**AVIS RELATIF À LA PROTECTION
CONTRE LES EVENTUELS EFFETS NOCIFS ET NUISANCES
PROVOQUÉS PAR LES RAYONNEMENTS NON IONISANTS
GÉNÉRÉS PAR DES ANTENNES ÉMETTRICES STATIONNAIRES**

Commune : LIMBOURG - Exploitant : CITYMESH

Référence exploitant : LG05287_A

Rapport n° 1287 / 2025

Figure 1 : Vue en plan des lieux de séjour et des points de contrôle

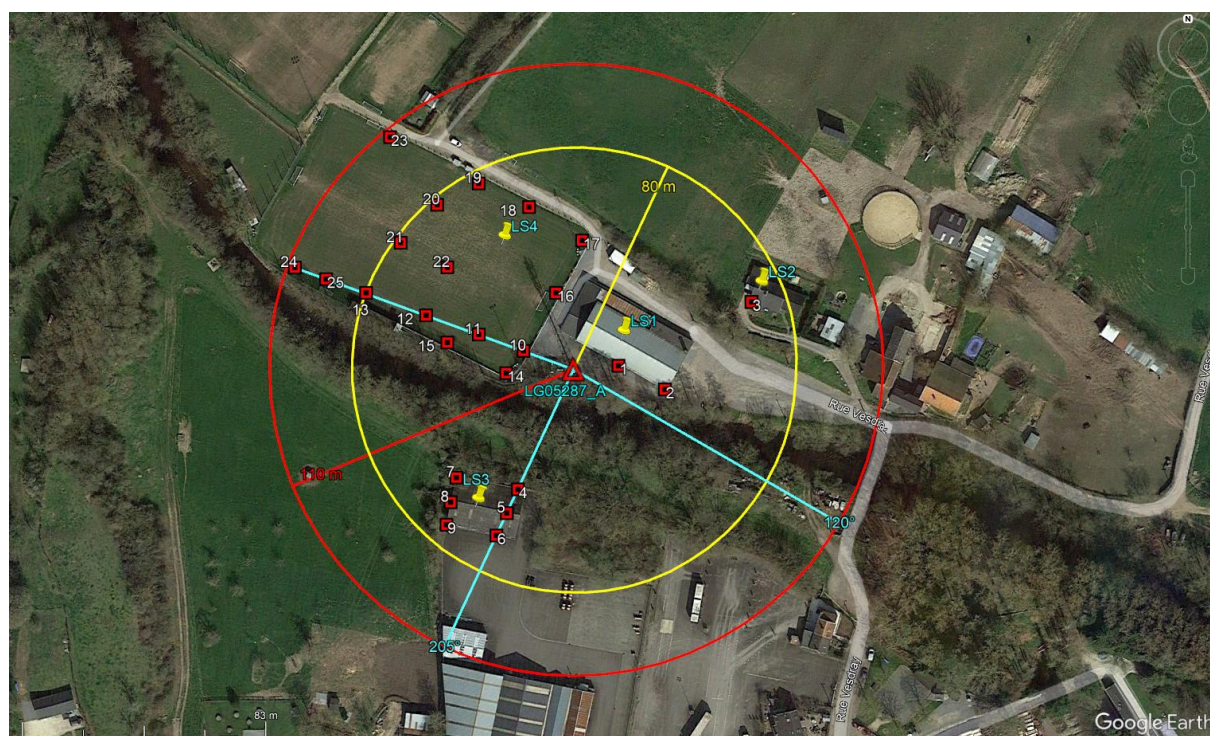
Les fréquences d'émission, la puissance rayonnée par chacune des antennes et leur gain permettent de déterminer le rayon de la zone à analyser. Tout dépassement de la limite par installation est exclu en dehors de cette zone. Le tableau 2 reprend les 35 LS² pour lesquels l'indice d'exposition est le plus élevé. Les différentes colonnes indiquent :

- le numéro du point de contrôle repris sur un des plans de la figure 1;
- le numéro du LS dans lequel se trouve le point de contrôle de la 1^{ère} colonne ;
- l'atténuation d'obstacle prise en compte pour le calcul de l'indice d'exposition dans le LS ;
- le résultat du calcul de l'indice d'exposition.

N° point de contrôle	LS	Atténuation (dB)	Indice d'exposition relatif à la limite par installation IE_i
24	LS4	0,0	0,416
25	LS4	0,0	0,271
23	LS4	0,0	0,220
10	LS4	0,0	0,085
13	LS4	0,0	0,071
11	LS4	0,0	0,063
15	LS4	0,0	0,051
12	LS4	0,0	0,050
21	LS4	0,0	0,046
22	LS4	0,0	0,035
14	LS4	0,0	0,035
2	LS1	3,0	0,034
20	LS4	0,0	0,031
4	LS3	3,0	0,029
3	LS2	3,0	0,027
5	LS3	3,0	0,025
1	LS1	3,0	0,024
7	LS3	3,0	0,020
9	LS3	3,0	0,019
6	LS3	3,0	0,018
8	LS3	3,0	0,016
19	LS4	0,0	0,016
16	LS4	0,0	0,008
18	LS4	0,0	0,007
17	LS4	0,0	0,006

En ce qui concerne les antennes de l'installation mentionnées dans le tableau 1, la distance maximale à laquelle la limite pourrait être atteinte, à l'extérieur, est égale à 105,8 m. S'il n'y a pas de LS à une distance inférieure, les antennes respectent forcément la limite d'immission.

Dans le cas des LS situés à l'intérieur des bâtiments, une atténuation d'obstacle est prise en compte et il en résulte que la distance maximale à laquelle la limite pourrait être atteinte se réduit à 75,5 m.

Figure 2 : Vue en plan des installations d'antennes dans un rayon de 300 mètres autour de l'installation faisant l'objet de la demande d'avis

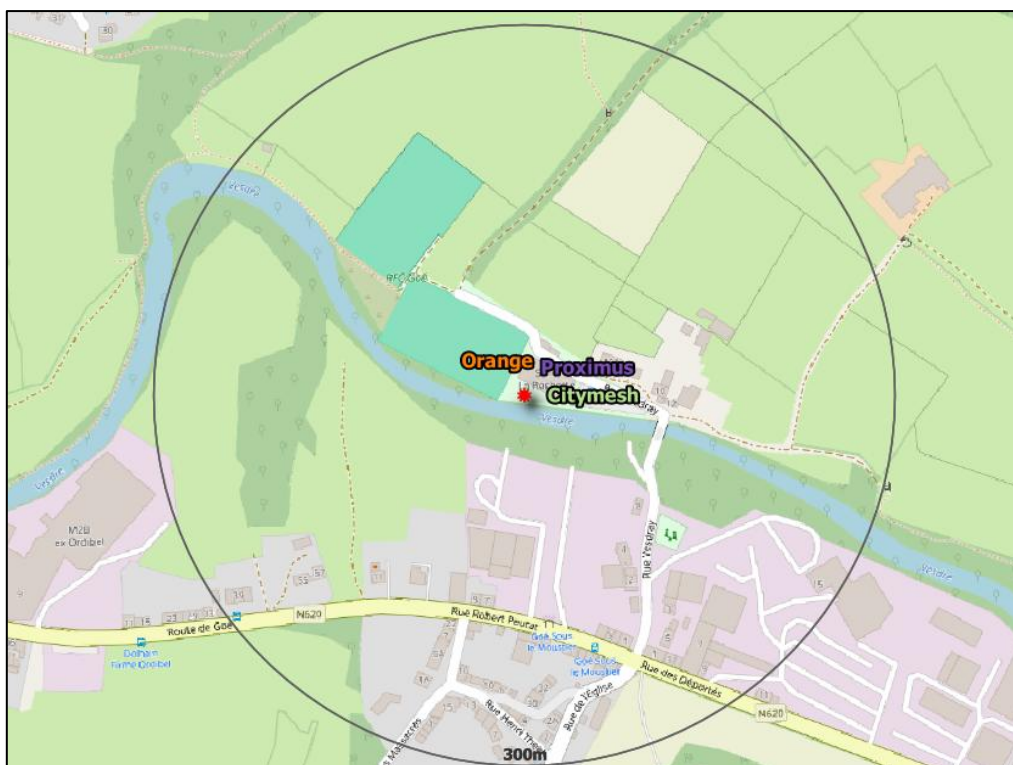
Le plan en projection verticale de la figure 2 indique la localisation des installations d'antennes émettrices stationnaires visées par le décret et situées dans un rayon de 300 mètres autour de l'installation référencée dans le paragraphe 2 et localisée au centre du cercle. Les données de localisation de ces antennes et les avis correspondant sont accessibles via le cadastre en ligne des antennes émettrices stationnaires⁸. Les installations prises en compte dans l'évaluation du respect de la limite cumulative sont les installations d'antennes émettrices déclarées en service par l'exploitant à la date du présent avis, à l'exception de l'installation référencée dans le paragraphe 2 et éventuellement d'autres installations ayant fait l'objet d'une demande d'avis à la même date et qui sont situées à l'intérieur de la zone de 300 mètres de rayon.

- a) il y a au plus 4 installations d'antennes émettrices stationnaires présentes dans la zone d'évaluation de 300 mètres de rayon représentée dans la figure 2, y inclus l'installation référencée dans le paragraphe 2 : la limite cumulative définie à l'article 4, §2 du décret est nécessairement respectée dans les lieux de séjour à l'intérieur de la zone d'évaluation de 300 mètres de rayon ;

- b) il y a exactement 5 installations d'antennes émettrices stationnaires présentes dans la zone d'évaluation de 300 mètres de rayon représentée dans la figure 2, y inclus l'installation référencée dans le paragraphe 2 et il existe, pour 3 ou 4 de ces installations, un avis attestant le respect de la limite abrogée de 3 V/m : la limite cumulative définie à l'article 4, §2 du décret est nécessairement respectée dans les lieux de séjour à l'intérieur de la zone d'évaluation de 300 mètres de rayon ;

- c) dans tous les autres cas, il a été vérifié que la limite cumulative définie à l'article 4, §2 du décret n'est pas dépassée dans les lieux de séjour sur base du nombre d'installations localisées dans la zone d'évaluation de 300 mètres de rayon représentée dans la figure 2, de leur localisation ainsi que des données inscrites dans la figure 1 et au paragraphe 4 du présent avis et dans les avis attestant le respect de la limite par installation ou de la limite abrogée de 3 V/m relatifs aux autres installations reprises dans la figure 2.

Compte tenu des considérations ci-dessus, il apparaît que l'intensité du rayonnement électromagnétique généré, dans les lieux de séjour situés dans un rayon de 300 mètres autour de l'installation référencée dans le paragraphe 2, par l'ensemble des antennes émettrices stationnaires de l'ensemble des exploitants du même site d'antennes émettrices stationnaires respecte la limite fixée à l'article 4, § 2 du décret.
